Asunto A LA MODIFICACION DEL PGOU DE SAN ROQUE EN AREA NU-19, SAN ROQUE, (CÁDIZ)

Atendiendo a tales preceptos y tras la solicitud del Ayuntamiento de SAN ROQUE, la Dirección General de Planificación y Gestión del Dominio Público Hidráulico emite el INFORME que se adjunta relativo A LA MODIFICACION DEL PGOU DE SAN ROQUE EN AREA NU-19, SAN ROQUE, (CÁDIZ).

**INFORME A LA MODIFICACION DEL PGOU DE SAN ROQUE EN AREA NU-19, SAN ROQUE, CADIZ
(PD11033/M/11.28)****1. JUSTIFICACION**

Ilustración 4 Sección tipo encauzamiento.

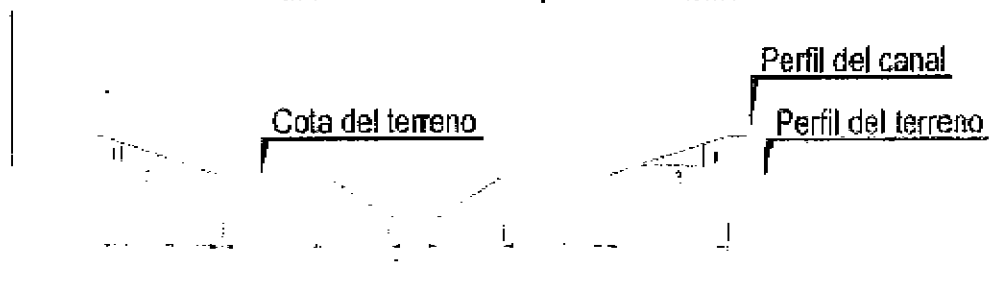
El encauzamiento propuesto está compuesto por una zona de aguas bajas de sección similar a la actual, seguidas de dos bermas horizontales de 5 m de anchura a cota similar a la del terreno actual, que se completan con unos taludes que parte de los extremos exteriores de las bermas, que ascienden con una inclinación 3H/1V hasta alcanzar 2 m por encima de la cota del terreno (Ilustración 4).

Dado que el objeto del encauzamiento es proteger la zona urbana de La Marina de Sotogrande, que el cauce del arroyo Montilla, además de tener una entidad y cuenca de aportación reducida, se encuentra altamente transformado respecto a sus condiciones originales, y que la Modificación propone una solución urbanística de integración y recuperación del dominio público hidráulico, la actuación sería viable condicionada a la presentación en el Plan Parcial de Ordenación de un proyecto constructivo completo. Dicho proyecto deberá plantear soluciones de adecuación del cauce en base a técnicas de intervención "blanda", evitando en la medida de lo posible el empleo de escolleras.

- Desde el P0 al P21, en la zona de aguas arriba y para los caudales de proyecto, la zona de aguas bajas sería capaz de recoger la avenida de 500 años, con lo cual la sección superior del encauzamiento no entraría en funcionamiento, no obstante, esto supone elevar la cota de la base de la sección superior entorno a 1,5 - 2 m, no asemejándose por tanto a la sección tipo prevista.

- Desde el P21 al P34, y para los caudales de proyecto, la zona de aguas bajas ya no es capaz de absorber la avenida de 500 años, entrando en funcionamiento la zona superior. En esta zona, la base del trapecio superior está en torno a unos 50 cm por encima del terreno natural, con lo cual se asemeja más a la sección tipo definida inicialmente.

- La viabilidad del Sector queda condicionada a la presentación en el Plan Parcial de Ordenación de un proyecto constructivo completo donde se contemple las obras de defensa, para evitar las inundaciones en la Marina de Sotogrande, provocadas por el desbordamiento del arroyo Montilla. Dicho proyecto deberá ser informado por la Administración Hidráulica Andaluza y plantear soluciones de intervención "blanda", evitando el empleo de escotleras.
- Las obras contempladas en el río Guadiaro afectan al dominio público marítimo terrestre, por lo que se deberá contar con la autorización de la administración competente.
